DEMANDE DE RENSEIGNEMENTS N° 3 DE L'AHQ-ARQ À HQD

**Figure 1.3.1 – Zones admissibles**

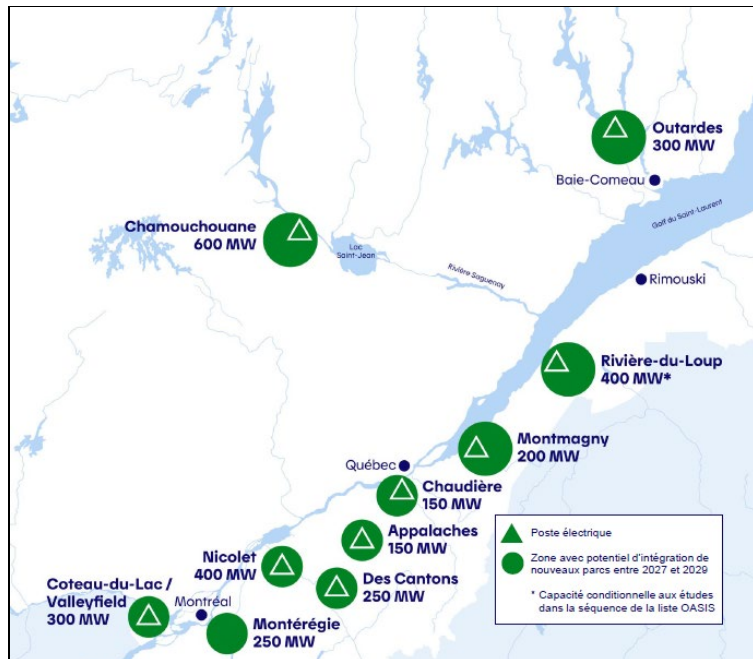
- 3.1 Veuillez indiquer les principales hypothèses sous-jacentes à la figure 1.3.1 de la référence, notamment en ce qui a trait à la version du réseau qui a été utilisée, à la prévision de la demande, aux intégrations déjà prévues en priorité et à tout autre intrant significatif.

- 3.2** Relativement à la figure 1.3.1 de la référence, veuillez indiquer si les études d'impact actives sur le site Oasis d'Hydro-Québec sont considérées en priorité avant de dégager des marges pour l'intégration éolienne et, en particulier, les études 227R à 231R et 262R à 264R.

- 3.3** Relativement à la figure 1.3.1 de la référence, veuillez confirmer (ou infirmer avec explications) la compréhension de l'AHQ-ARQ selon laquelle seulement 300 MW de production peuvent être intégrés sur la Côte-Nord, soit en amont de l'ensemble des lignes entre la Côte-Nord et Québec. Veuillez fournir les chiffres pour supporter votre réponse.

- 3.4** Relativement à la figure 1.3.1 de la référence, veuillez confirmer (ou infirmer avec explications) la compréhension de l'AHQ-ARQ selon laquelle il n'y aurait aucune marge pour de la production additionnelle pouvant être intégrée en provenance du complexe de La Grande Rivière, soit en amont de toutes les lignes en provenance de la région de La Grande. Veuillez fournir les chiffres pour supporter votre réponse.

- 3.5** Veuillez expliquer, avec un exemple, comment les capacités présentées à la figure 1.3.1 de la référence « *peuvent évoluer en fonction notamment des études d'impacts en cours* », tel que mentionné.
-

Figure 22. Capacity value (capacity credit) of wind power. Comparison of results from different analyses.

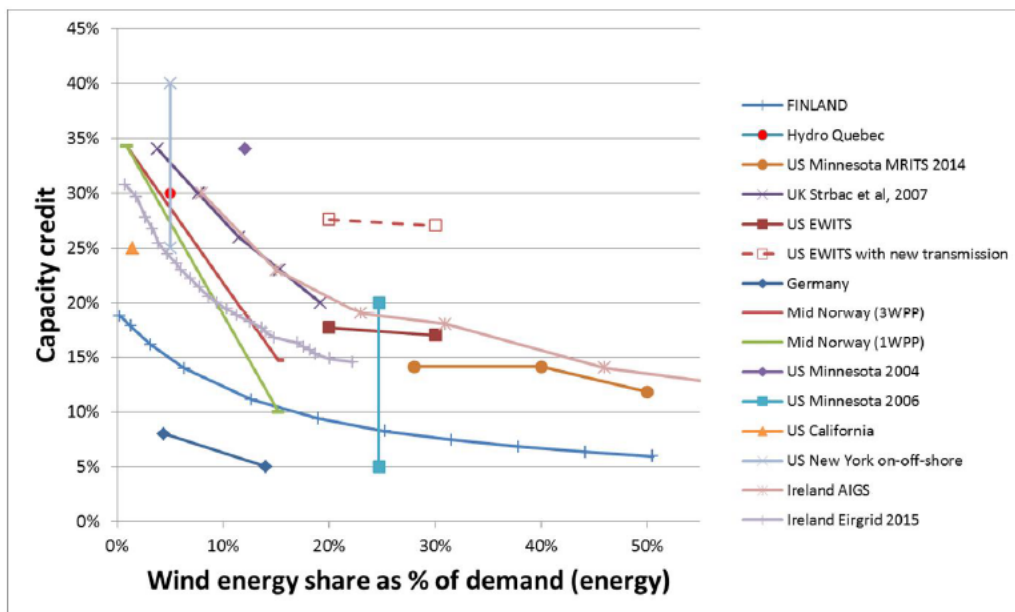
- 6.1** Le graphique de la référence, provenant d'un rapport auquel Hydro-Québec a participé, démontre que la contribution en puissance de la production éolienne baisse de façon significative avec le taux de pénétration sur un réseau. Veuillez indiquer comment le Distributeur va considérer un tel principe dans l'évaluation du coût de l'électricité dans le cadre de l'appel d'offres faisant l'objet du présent dossier.
